重大事故等対策への対処に係る措置の有効性評価の考え方

伊方発電所3号炉に係る新規制基準適合性審査の視点及び確認事項（重大事故等対策への対処に係る措置の有効性評価の考え方）

図 2.1.1 2次冷却系からの除熱機能喪失時の重大事故等対策の概略系統図

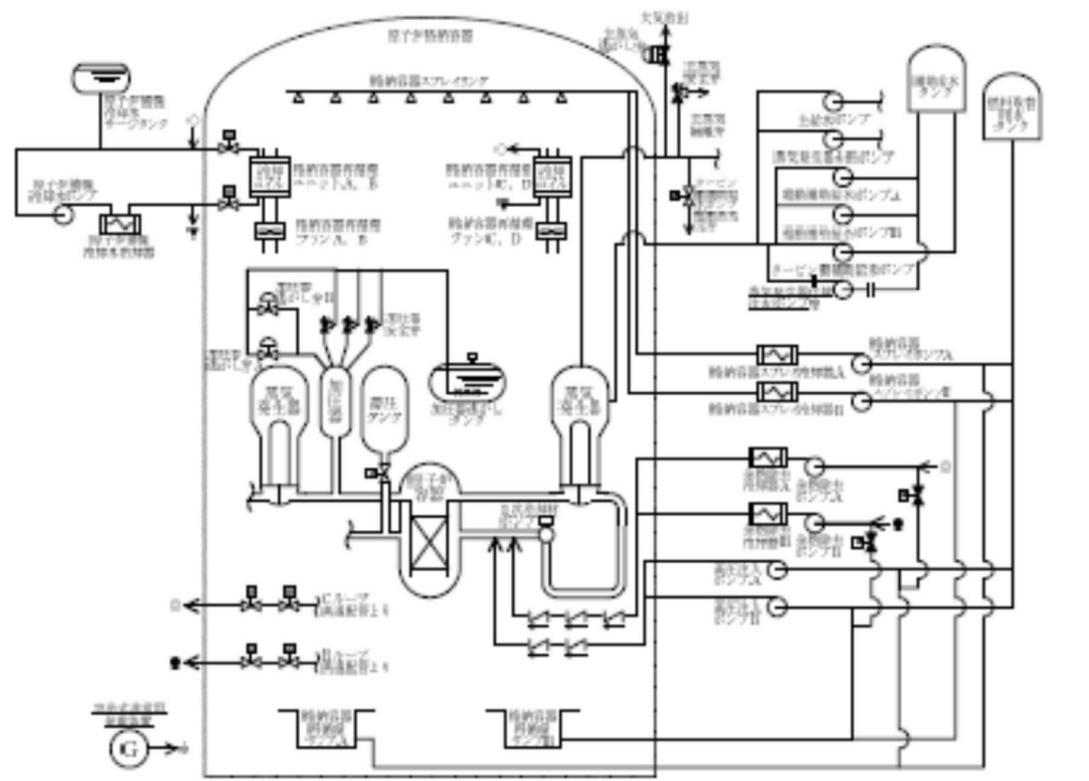
審査の視点及び確認事項	確認結果（伊方）
<p>(i) 対策の概略系統図において、対策に係る主要機器・配管・弁が明示されているか確認する。</p> <p>記載要領（例）</p> <ul style="list-style-type: none"> 有効性評価で期待する系統や設備等は太字で記載。 設計基準事故対処設備から追加した設備や機器は点線囲みで記載。なお、技術的能力や設備側で確認できれば、有効性評価の概略系統図で点線囲みされていなくてもよい。 	<p>接続する配管や弁が概略系統図に示されていることを確認した。また、安定停止状態に向けた対策に関連する余熱除去ポンプ、余熱除去冷却器及びこれらを接続する配管や弁が概略系統図に示されていることを確認した。</p>
<p>4) 対応手順の概要は整理されているか。</p> <p>(i) 対応手順の概要のフローチャートで、想定される事象進展や判断基準等との関係も含め、明確にされていることを確認する。</p> <p>① 対応手順の概要フロー等において、運転員等が判断に迷わないように、その手順着手の判断基準が明確にされていることを確認。</p> <p>記載要領（例）</p> <ul style="list-style-type: none"> 事故シーケンスの対応手順の概要（フロー）について、実際の手順上の設定と解析上の設定がわかるように記載。 評価上、期待するもののみならず、回復操作や期待しない操作等についても記載。この際、回復操作や期待しない操作等については、評価上は考慮しないことが明確であるように記載。 	<p>(i) 対応手順の概要フローについて、以下のとおり確認した。</p> <p>① 「図 2.1.2 事故シーケンスグループ「2次冷却系からの除熱機能喪失」の対応手順の概要（重要事故シーケンス「主給水流量喪失+補助給水失敗」の事象進展）」において、想定される事象進展が明確にされるとともに事象進展に沿った判断項目、操作確認項目等が示されていること、解析上は期待しない操作も含めて対応手順の概要が整理されていることを確認した。</p>
<p>(ii) 事象進展の判断基準・確認項目等が明確に示されていることを確認する。</p> <p>① 対策については、有効性評価上期待している対策だけでなく、「重大事故等防止技術的能力基準説明資料」との整合を踏まえ、多様性拡張設備による手順も含めて実施する対策を網羅的に含めていることを確認。</p>	<p>(ii) 事象進展の判断基準等（手順着手の判断基準、有効性評価上期待しないもの含む）について、以下のとおり明確にされていることを確認した。</p> <p>① 事故シーケンスグループ「2次系からの除熱機能喪失」に係る判断基準・確認項目等</p> <p>補助給水系機能喪失：全ての蒸気発生器狭域水位計指示 0%以下かつ補助給水ライン流量計指示 80m³/h 未満。</p> <p>1次系のフィードアンドブリード開始判断：全ての蒸気発生器広域水位計指示 10%未満。</p> <p>高圧再循環切替：燃料取替用水タンク水位計指示 16%到達及び格納容器再循環サンプ広域水位計指示 70%以上。</p> <p>蒸気発生器除熱機能回復判断：いずれかの蒸気発生器への注水が確保されており、かつ蒸気発生器狭域水位計指示が 0%以上に回復していること、主蒸気逃がし弁等が健全で、蒸気放出経路が回復していること。</p> <p>余熱除去系による炉心冷却：1次系冷却材圧力計指示 2.7MPa[gage]以下及び1次冷却材高温側温度計（広域）指示 176℃以下。</p> <p>フィードアンドブリード停止：余熱除去系により炉心が冷却されており、安全注入停止条件が成立していることが確認できれば、加圧器逃がし弁の閉止及び高圧注入ポンプの停止により、フィードアンドブリードを停止する。</p> <p>補足説明資料（添付資料 2.1.4 2次冷却系からの除熱機能喪失における長期対策について）において、フィードアンドブリード停止条件は、余熱除去系により炉心が冷却されており、1次系圧力が 6.9MPa-Gage 以上&サブクール度が 40℃以上等が成立していることが確認できる場合であることが示されている。</p>

図 2.4.1 事故シナリオ「原子炉格納容器の除熱機能喪失」時の
重要事故シナリオ「原子炉格納容器の除熱機能喪失」時の

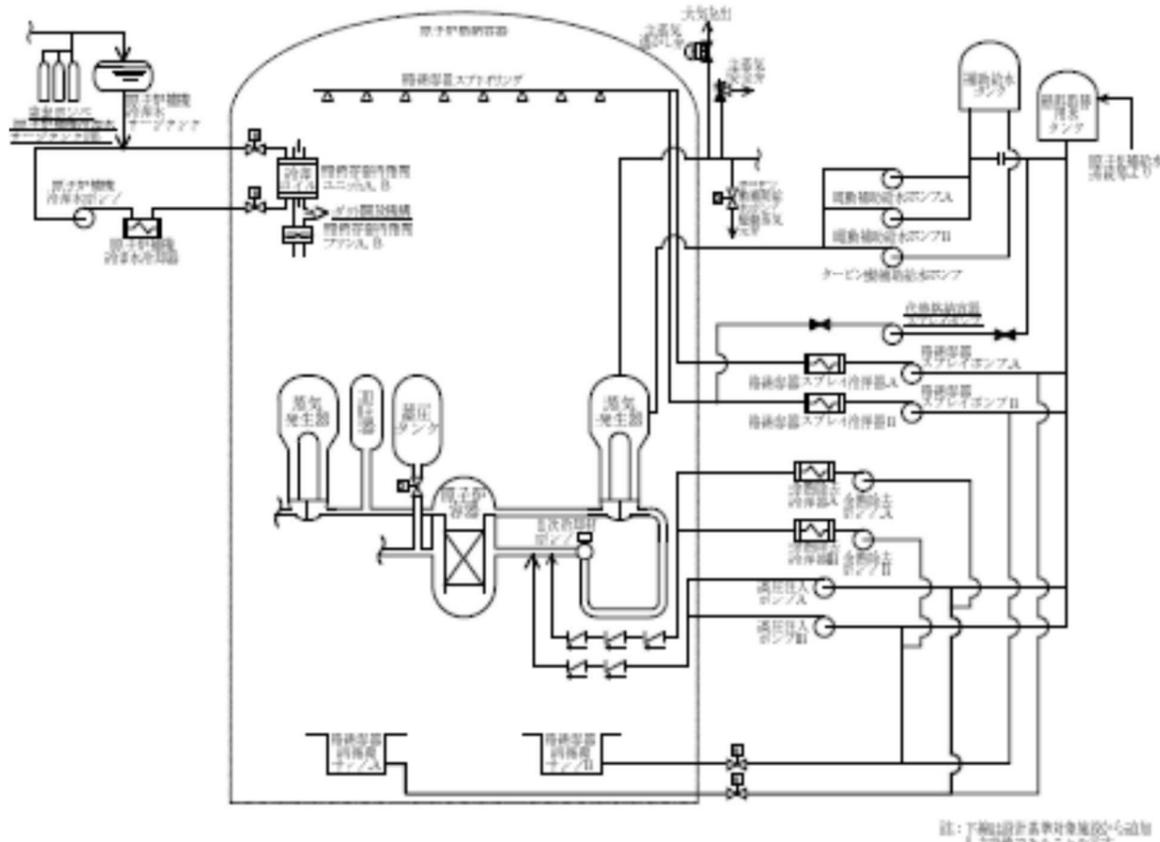
<p>(vii) 上記の対策も含めて本事故シーケンスグループにおける手順及びその着手の判断基準が「重大事故の発生及び拡大の防止に必要な措置を実施するために必要な技術的能力」と整合していることを確認する。</p>	<p>(vii) 上記(vi)で確認したとおり、本事故シーケンスグループにおける手順及びその着手の判断基準は、「実用発電用原子炉に係る発電用原子炉設置者の重大事故の発生及び拡大の防止に必要な措置を実施するために必要な技術的能力に係る審査基準に係る適合状況説明資料」の内容と整合が図られていることを確認した。また、その手順を踏まえて、使用する重大事故等対処設備（常設、可搬、計装）については、対策に必要な常設設備、可搬設備及びこれらに関連する計装設備が記載されている「表2.6.1 ECCS 注水機能喪失時における重大事故等対策について」で明確にされていることを確認した。</p>
<p>(設置許可基準規則第37条 解釈)</p> <p>第37条（重大事故等の拡大の防止等） (炉心の著しい損傷の防止)</p> <p>1-4 上記1-2(a)の「十分な対策が計画されており」とは、国内外の先進的な対策と同等のものが講じられていることをいう。</p> <p>2) 対策について、国内外の先進的な対策と同等なものであるか。</p>	<p>2) 「付録1 I 事故シーケンスグループ及び重要事故シーケンス等の選定について 別紙表1-3-1 米国・欧州での重大事故対策に係る設備例との比較」において、原子炉格納容器除熱機能について、米国・欧州での対策との比較を行っており、伊方3号炉の対策は国内外の先進的な対策と同等であることを確認した。</p>
<p>3) 対策の概略系統図は整理されているか。</p> <p>(i) 対策の概略系統図において、対策に係る主要機器・配管・弁が明示されているか確認する。</p>	<p>(i) ECCSによる炉心注水に関連する設備として、高圧注入ポンプA、高圧注入ポンプB、余熱除去ポンプ、燃料取替用水タンク等及びこれらを接続する配管や弁が概略系統図に示されていることを確認した。また、安定停止状態に向けた対策である高圧再循環及び格納容器内自然対流冷却に関連する設備として格納容器再循環ユニット(A及びB)、高圧注入ポンプ、格納容器再循環サンプ等及びこれらを接続する配管や弁が概略系統図に示されていることを確認した。</p>

図 2.6.1 ECCS注水機能喪失時の重大事故等対策の概略系統図

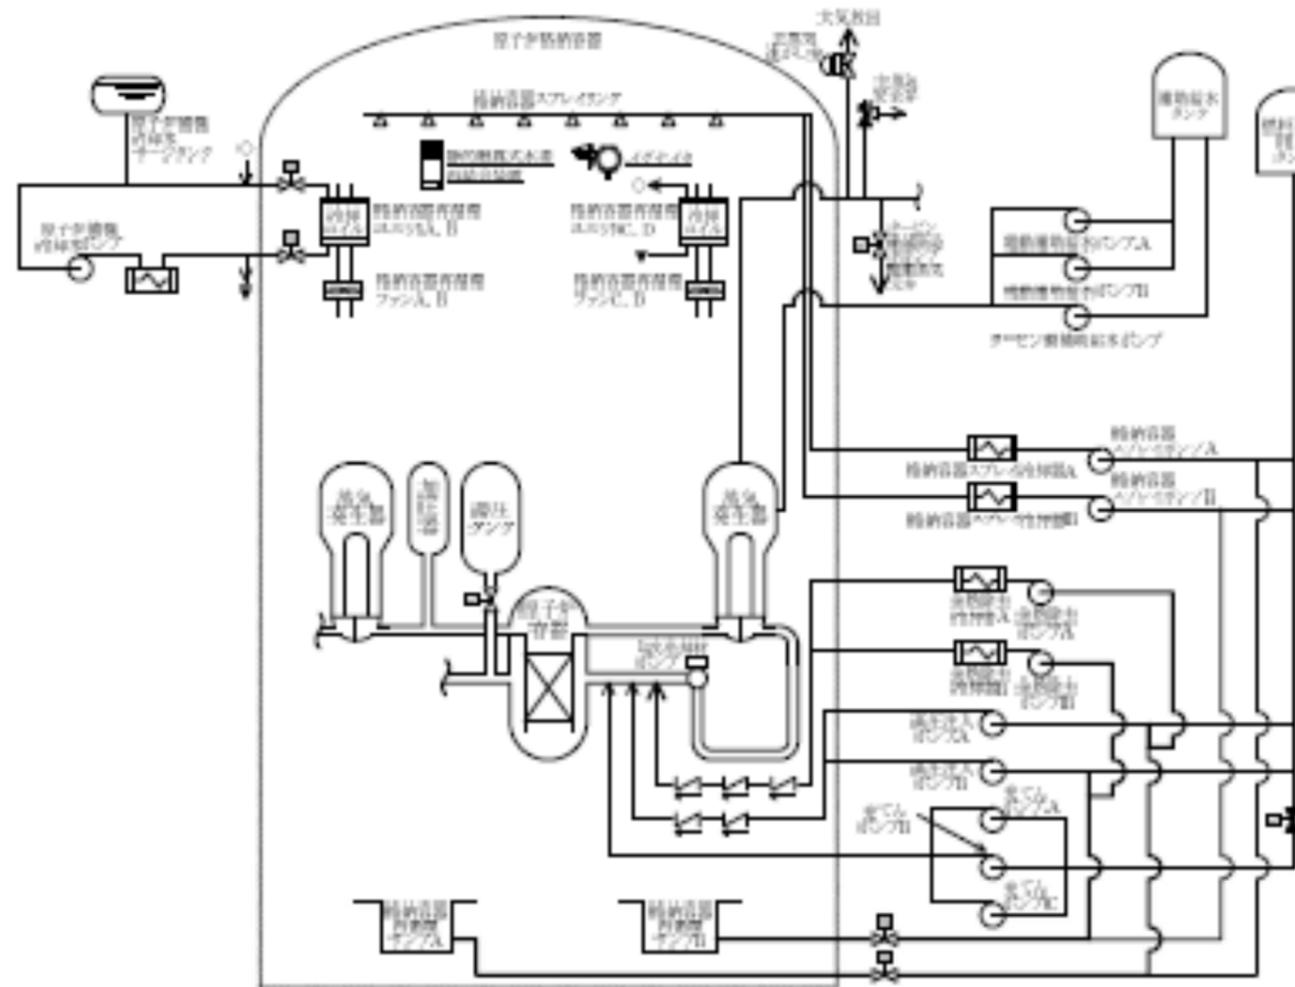
審査の視点及び確認事項	確認結果（伊方）
<p>1-4 上記1-2(a)の「十分な対策が計画されており」とは、国内外の先進的な対策と同等のものが講じられていることをいう。</p> <p>2) 対策について、国内外の先進的な対策と同等なものであるか。</p>	
<p>3) 対策の概略系統図は整理されているか。</p> <p>(i) 対策の概略系統図においては、対策に係る主要機器・配管・弁が明示されているか確認する。</p> <p>記載要領（例）</p> <ul style="list-style-type: none"> 有効性評価で期待する系統や設備等は太字で記載。 設計基準事故対処設備から追加した設備や機器は点線囲みで記載。なお、技術的能力や設備側で確認できれば、有効性評価の概略系統図で点線囲みされていなくてもよい。 	<p>(i) 2次系強制冷却に関連する設備として、電動補助給水ポンプA、B、補助給水タンク、主蒸気逃がし弁等及びこれらを接続する配管や弁が概略系統図に示されていることを確認した。また、安定停止状態に向けた対策に関連する余熱除去ポンプ、余熱除去冷却器、格納容器再循環サンプA、B等及びこれらを接続する配管や弁が概略系統図に示されていることを確認した。</p>
<p>4) 対応手順の概要は整理されているか。</p> <p>(i) 対応手順の概要のフローチャートで、想定される事象進展や判断基準、判断基準等との関係も含め、明確にされていることを確認する。</p> <p>① 対応手順の概要フロー等において、運転員等が判断に迷わないように、その手順着手の判断基準が明確にされていることを確認。</p> <p>記載要領（例）</p> <ul style="list-style-type: none"> 事故シーケンスの対応手順の概要（フロー）について、実際の手順上の設定と解析上の設定がわかるように記載。 評価上、期待するもののみならず、回復操作や期待しない操作等についても網羅的に記載。この際、回復操作や期待しない操作等については、評価上は考慮しないことが明確であるように記載。 	<p>(ii) 事象進展の判断基準等（手順着手の判断基準、有効性評価上期待しないもの含む）について、以下のとおり明確にされていることを確認した。</p> <p>① 事故シーケンスグループ「ECCS注水機能喪失」に係る判断基準・確認項目等</p> <p><u>1次冷却材の漏えい判断</u>：格納容器内圧力及び温度、格納容器サンプ水位、格納容器内モニタ、1次冷却材圧力、蒸気発生器圧力・水位等のパラメータにより判断。</p> <p><u>高圧注入機能喪失の判断</u>：高圧注入ポンプの起動失敗又は高圧注入ライン流量の指示が上昇しないことにより判断。</p> <p><u>補助給水流量調整判断</u>：蒸気発生器水位が狭域水位計指示範囲内で上昇傾向にある等、補助給水流量調整の必要がある場合、蒸気発生器狭域水位計指示範囲内に維持するよう調整。</p> <p><u>蓄圧タンク出口弁閉止判断</u>：余熱除去ポンプによる低圧注入が開始され、1次冷却材圧力計指示が安定（0.6MPa[gage]到達）すれば、蓄圧タンク出口弁を閉止。</p> <p><u>低圧再循環への切り替え判断</u>：燃料取替用水タンク水位計指示が16%になれば格納容器再循環サンプ水位（広域）指示70%以上を確認し、再循環切替操作を実施する。</p> <p><u>原子炉安定状態確認</u>：事象発生後約4時間後に低圧再循環に切り替え、炉心の長期的冷却が可能となる。</p>

図 2.6.3 事故シナリオグループ「ECCS注水機能喪失」の対応手順の概要
（重要事故シナリオ「中絶新LOCA時に専任注入機能が喪失する事故」の事後処理）

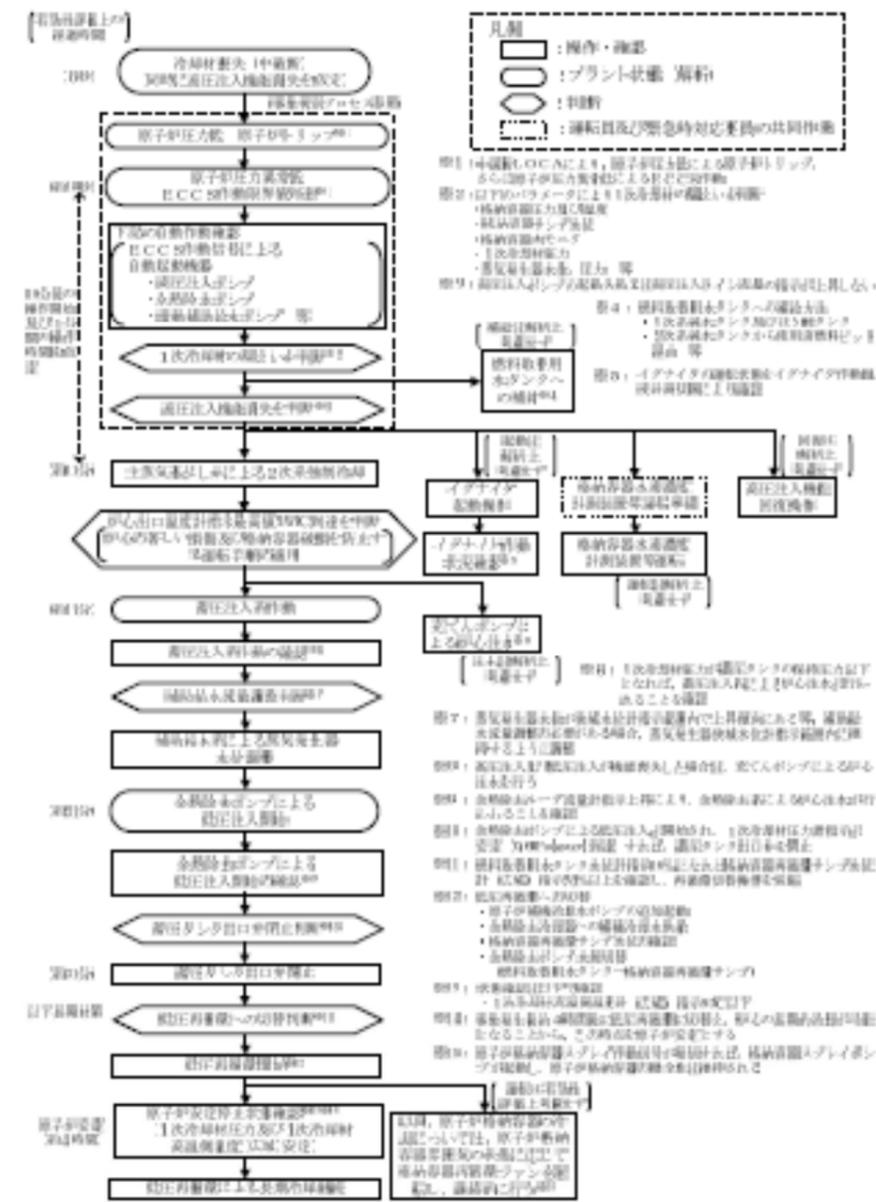
<p>(ii) 事象進展の判断基準・確認項目等が明確に示されていることを確認する。</p> <p>① 対策については、有効性評価上期待している対策だけでなく、「重大事故等防止技術的能力基準説明資料」との整合を踏まえ、多様性拡張設備による手順も含めて実施する対策を網羅的に含めていることを確認。</p>	<p>(i) 対応手順の概要フローについて、以下のとおり確認した。</p> <p>① 「図2.6.3 事故シーケンスグループ「ECCS注水機能喪失」の対応手順の概要（重要事故シーケンス「中破断LOCA時に高圧注入機能が喪失する事故」の事象進展）」において、想定される事象進展が明確にされるとともに事象進展に沿った判断項目、操作確認項目等が示されていること、解析上は期待しない操作も含めて対応手順の概要が整理されていることを確認した。</p>
<p>5) 本事故シーケンスグループ内の事故シーケンスの対応に必要な要員について整理されているか。</p>	<p>(i) タイムチャートは「技術的能力1.3 原子炉冷却材圧力バウンダリを減圧するための手順等」等を踏まえ、以下のとおり整理されていることを確認した。</p>
